# 代替水源の実現性が担保されていない。

## 代替水源の実現性が担保されていない。

### 「海水淡水化設備製作据付その1 建設工事」 特別仕様書より

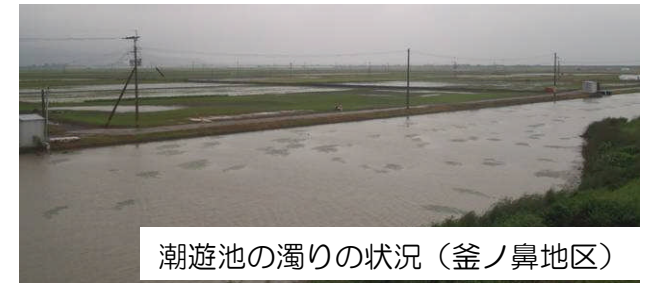
- 4 国は、海水淡水化施設の工事を発注しているが、海水淡水化施設にとって、最も重要な濁り対策である前処理が不明であることから必要な水質・水量が確保できない恐れがある。
- 5 施設の検討は、最も厳しい条件ですべきであるが、国が入札公告で示した調整池のSS 4 mg/Lは、平成23年度の気象条件下での調整池のSSは最大で110mg/L、最小で13mg/Lと大幅に乖離したものであり、受託業者が現地と異なる間違った設計を行い、濁りに対応できない、実用性のない海水淡水化施設を施工する恐れが高い。

○発注者である国において、濁り対策を検討していない。

○本明川河口部（P1地点）のSS実測値（平成23年度農政局調査）最小値：13 mg/l、最大値：110mg/lと比較すると、特別仕様書の数値は明らかに過小評価されており、十分に前処理されない恐れがある。

釜ノ鼻潮遊池  
標準断面図

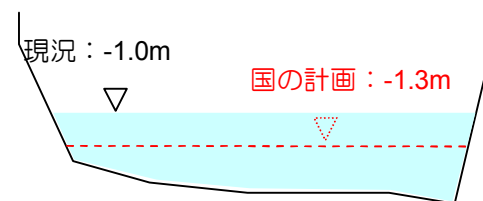
- ・ 諫早湾干拓潮受堤防の締切前は潮遊池への上流からの流入はほとんどなく、水不足で地元が強く反対していた地下水に依存する危険がある。
- ・ 釜ノ鼻地区について、国の公告では造水能力最大15千 $m^3$ /日だが、潮遊池及び排水路の貯水容量は塩害対策のため-1.3m管理することから約26千 $m^3$ しかない上、造水には約2倍の水が必要であることから、国が確保しようとする1日分の水量も造水できない。
- ・ 雨が降った場合には、潮遊池は濁りがひどいことから十分に前処理を検討する必要がある。

上流部の降雨は河川に流れ込むため、潮遊池にはほとんど流れ込まない。

降雨時の潮遊池は濁りが顕著

塩害対策で水位を下げる必要があるため、さらに必要水量の確保は困難

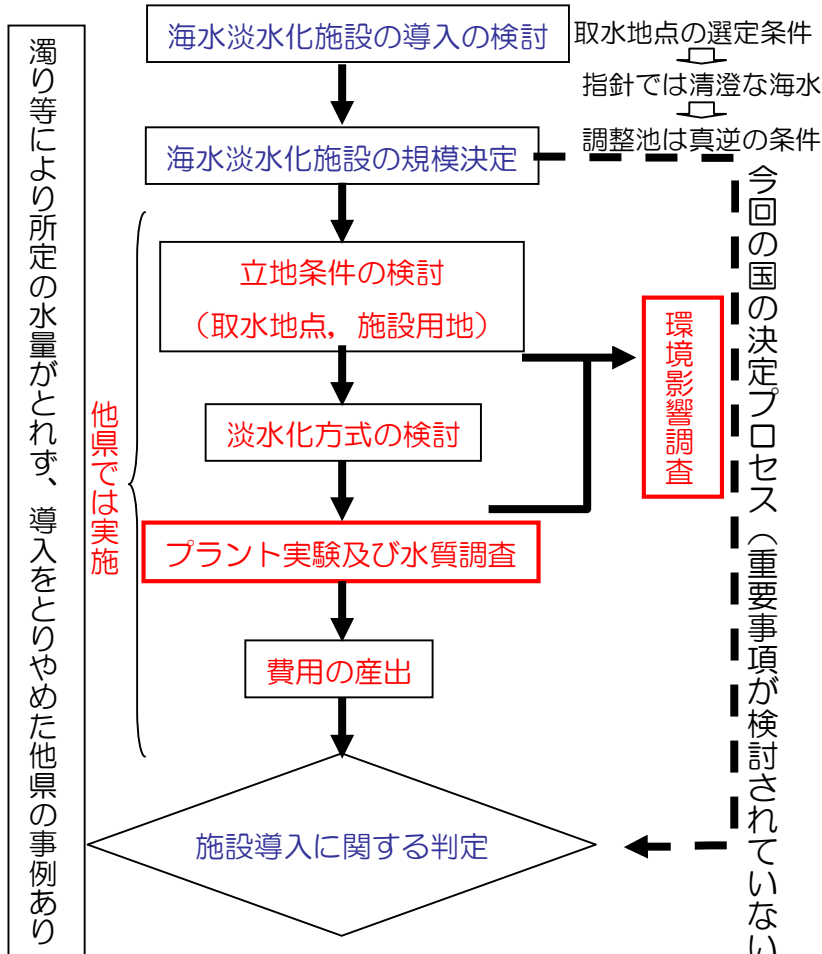
○造水計画の年間用水量が、計画用水量や過去の濁水に対応した水量になっていない。

- ・新干拓地（中央、小江）の計画用水量は約330万トン／年だが、工事発注の入札公告では、約42万トン／年（中央干拓：約37万トン＋小江干拓：約5万トン）と低い。
- ・背後地の旧干拓地（釜ノ鼻地区）の濁水時（H6年度）の年間用水量約260万トン／年に対して、公告の計画年間造水量は、約196万トンと低い。

○濁りの前処理について検討されていない。

- ・濁りの大きいところからの取水実績は、全国的にもない。
- ・他地区では、実証実験を行い、技術的に取水可能であるのか検証を行っているが、今回、国は予定していない。
- ・工事発注の入札公告で示された調整池の濁りは、SS；4～26mg/l、濁度；3.8～30.0度であるが、本明川河口部（P1地点）におけるSS実測値（平成23年度農政局調査）の最小値：13mg/l、最大値110mg/lと比較すると、かなり低い数値であり、受注者により適切に前処理されない恐れ。

○濃縮水の排水についての検証が不十分。

- ・国は、排水前の調整池全体の塩分濃度を2.48%としているが、実際は降雨や場所によって大きな差が生じるため、調整池全体が同じ塩分濃度であるとは考えられないなお、平成14年の短期開門調査でも本明川筋では、降雨のたびに塩分濃度がほぼ0%まで低下。
- ・高い塩分濃度の濃縮水は、排水後速やかには拡散せず、滞留、蓄積による貧酸素等の環境悪化、排水先の漁場への影響に対する検証がなされていない。

○河川管理上の問題や地元の理解・協力が得られていない。

- ・堤防敷への海水淡水化施設の設置や県管理の河川区域内である調整池内にため池を設置するなど、河川管理上の問題がある。
- ・海水淡水化施設（白浜地区）、工事用道路等に民有地の取得が必要となるが、地元の理解・協力が得られず、用地買収が困難。
- ・工事実施にあたり、漁業者への影響について、対策の検討が必要。
